## STADT PENZBERG

# NIEDERSCHRIFT ÜBER DIE ÖFFENTLICHE SITZUNG DES BAU-, MOBILITÄTS- UND UMWELTAUSSCHUSSES

Sitzungsdatum: Dienstag, 07.12.2021  
Beginn: 18:15 Uhr  
Ende: 21:45 Uhr  
Ort: großen Saal der Stadthalle

Nachfolgend ist der Planteil des Entwurfs der 26. Änderung des Flächennutzungsplans der Stadt Penzberg dargestellt:

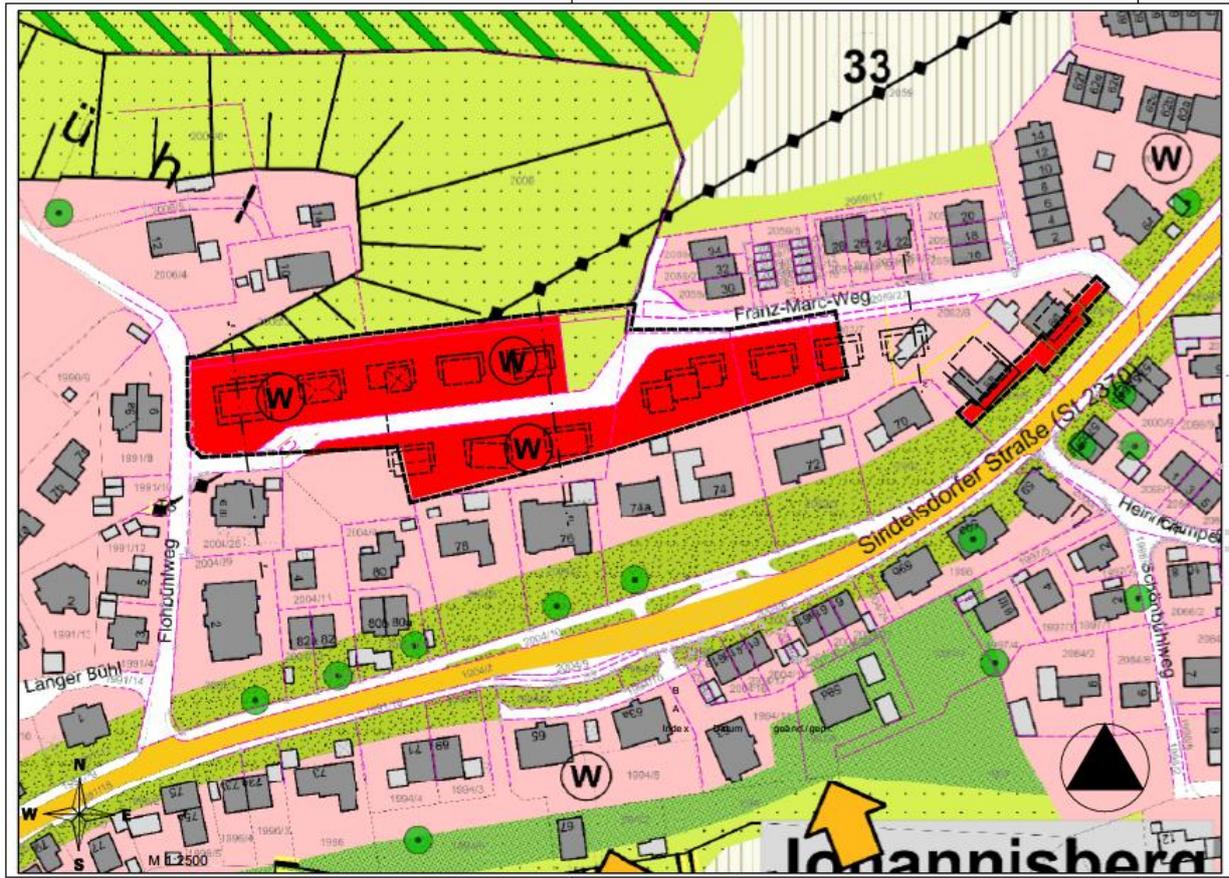
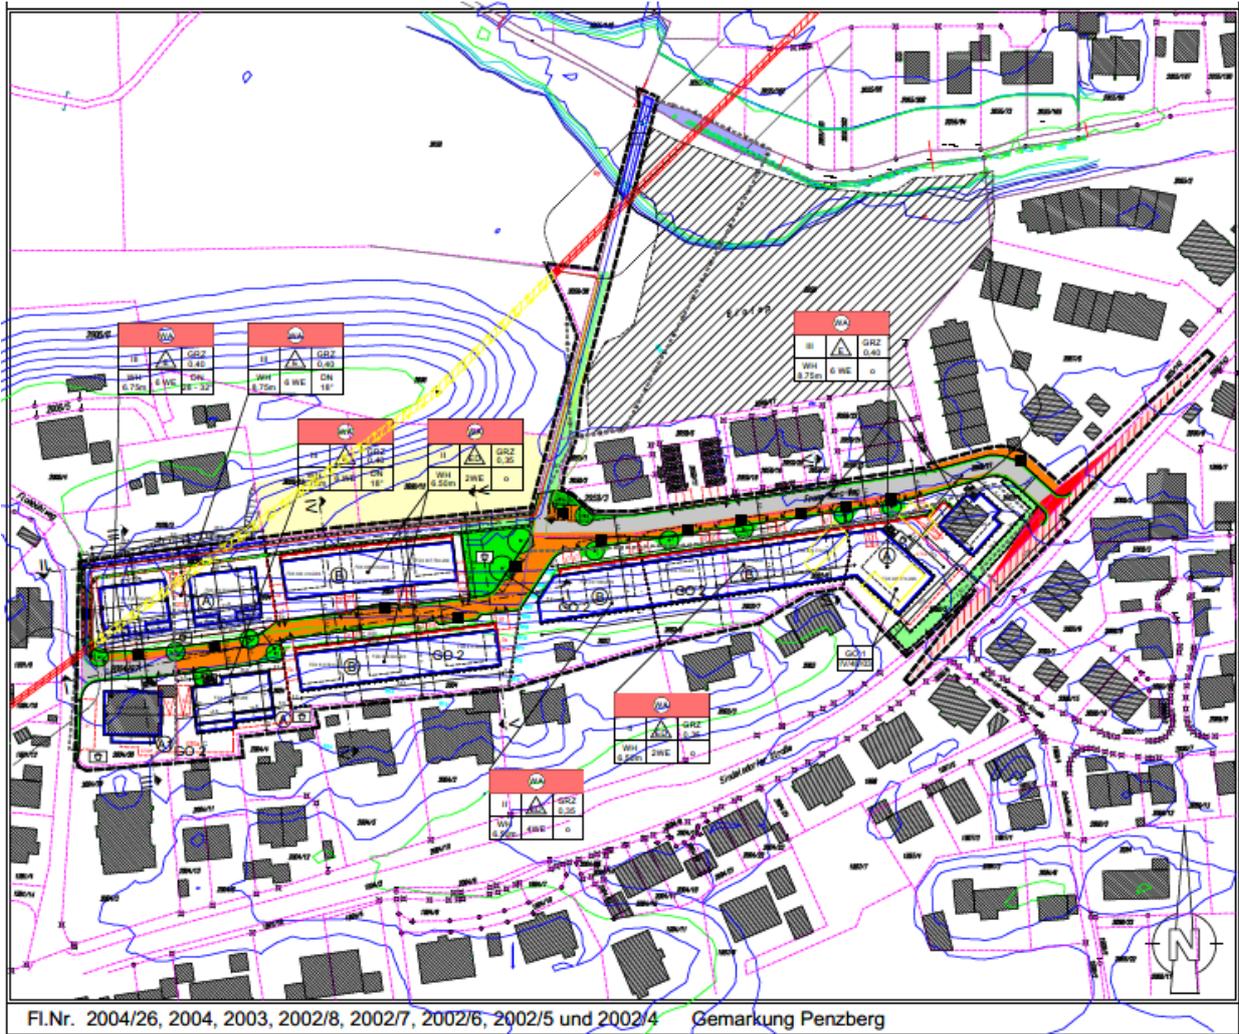
Das im Planteil verwendete Planzeichen für „Vorkehrungen zum Schutz gegen schädliche Umwelteinwirkungen“ liegt nicht im Geltungsbereich der Änderung.

Im Planteil ist der Rand der neuen Wohnbaufläche entlang der St 2370 mit dem Planzeichen Nr. 15.6 der PlanzV 90 („Umgrenzung von Flächen für Nutzungsbeschränkungen oder für Vorkehrungen zum Schutz gegen schädliche Umwelteinwirkungen im Sinne des Bundes-Immissionsschutzgesetzes“) zu kennzeichnen.

Alternativ wäre – unter Beibehaltung der derzeitigen Legende – der Geltungsbereich der Flächennutzungsplanänderung zu erweitern.

Die Kennzeichnung mit Planzeichen Nr.15.6 für Flächen mit Nutzungsbeschränkung entlang der St 2370 ist im BPlan darzustellen.

#### **Beschlussvorschlag zu Nr.4.8.1:**

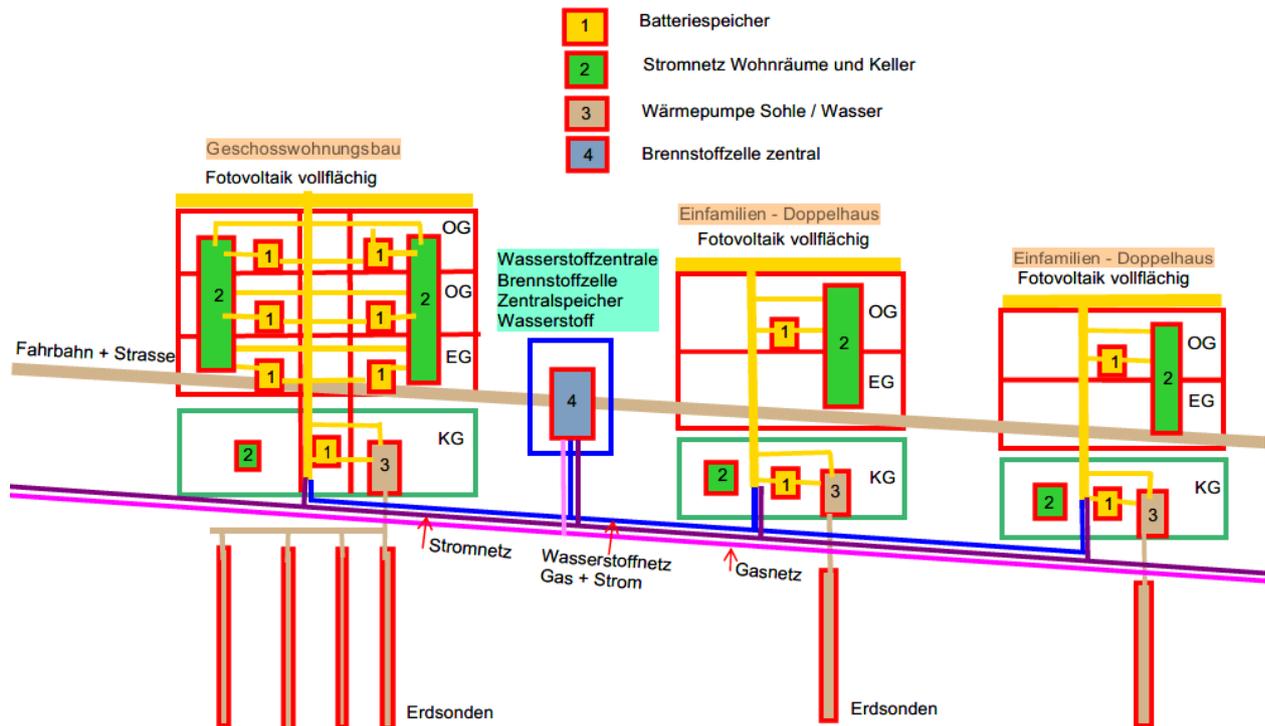
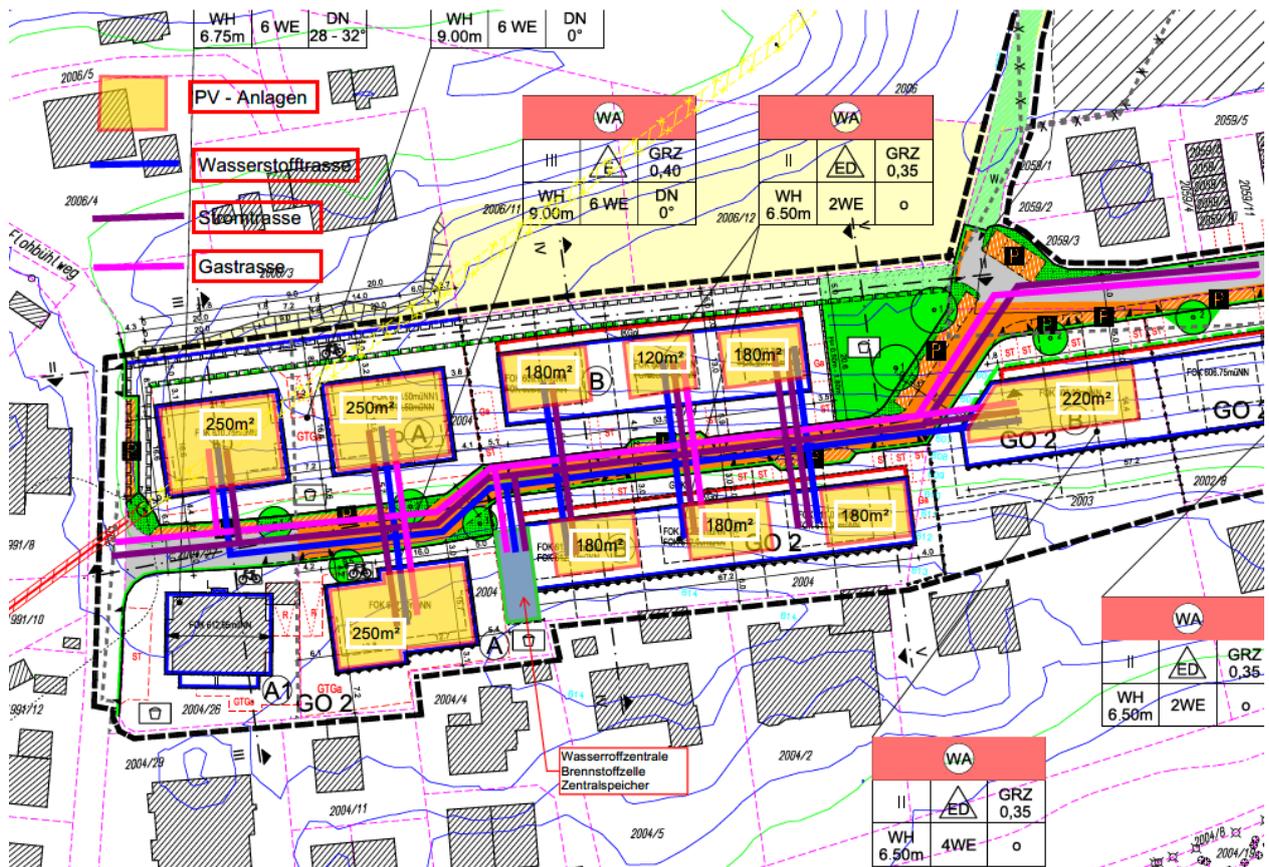
**Begründung:** Mit der Festsetzung von Anlagen zur Gewinnung von erneuerbaren Energien in der Bauleitplanung kann ein wesentlicher Beitrag zum Erreichen der Klimaziele der Stadt Penzberg geleistet werden.

Die Anregungen sind zu berücksichtigen. Der Bebauungsplanentwurf mit Begründung ist entsprechend anzupassen.

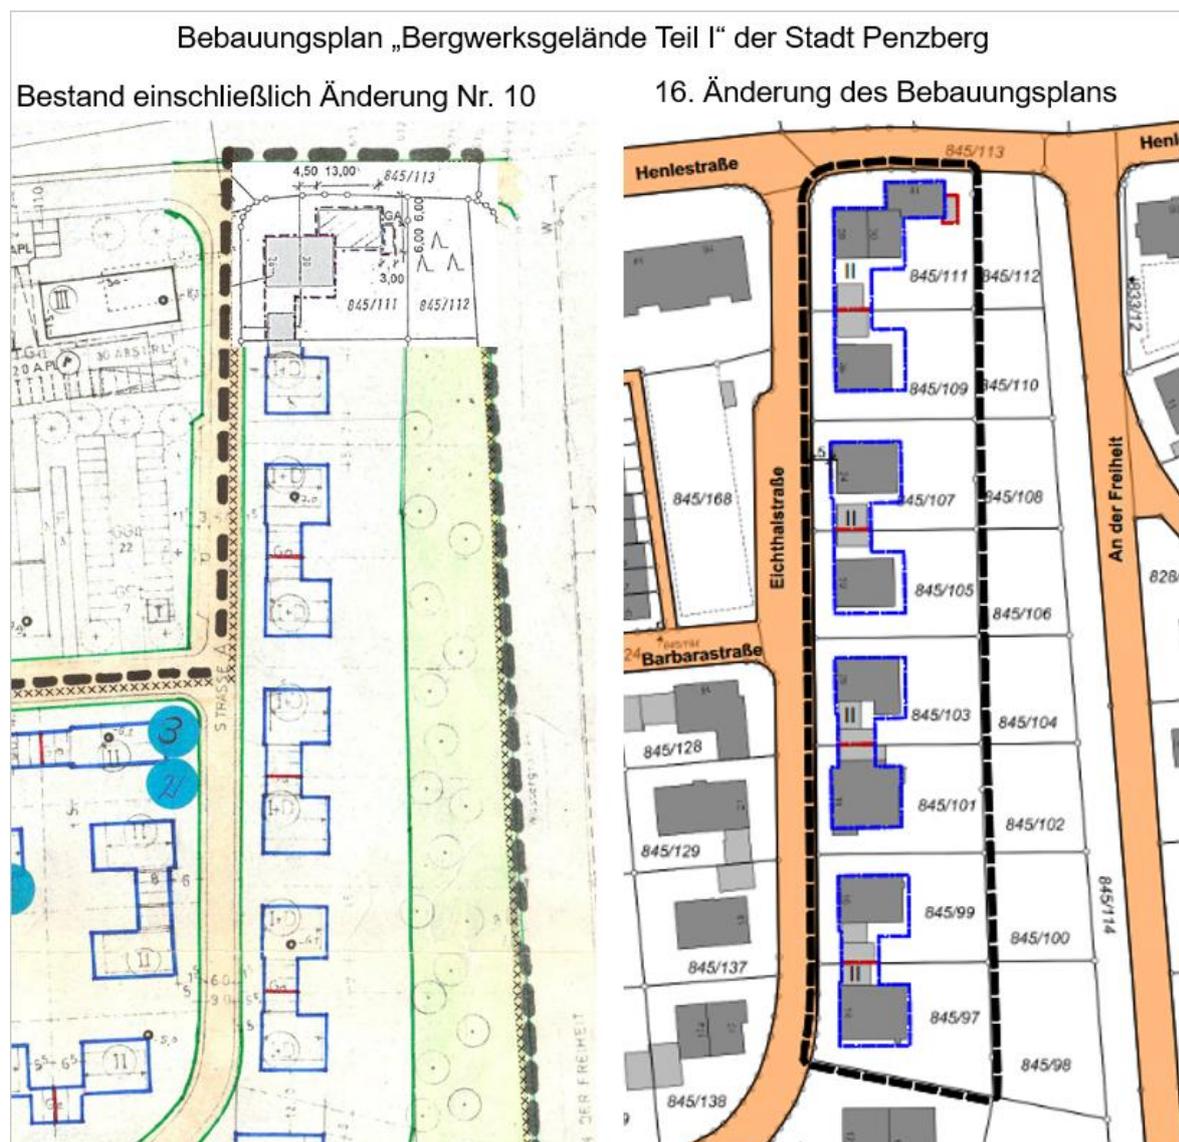
- 1) Es ist nicht nachvollziehbar, warum die jetzigen Garagen in Zukunft auch mit zwei Vollgeschossen überbaut werden dürfen. Auch bei möglichen Neubauten würden hier unschöne Riegel/Blocks entstehen. **Es soll eine Beschränkung der Baugrenzen für die Zwei-Geschossigkeit auf die Hauptgebäudeflächen erfolgen.**
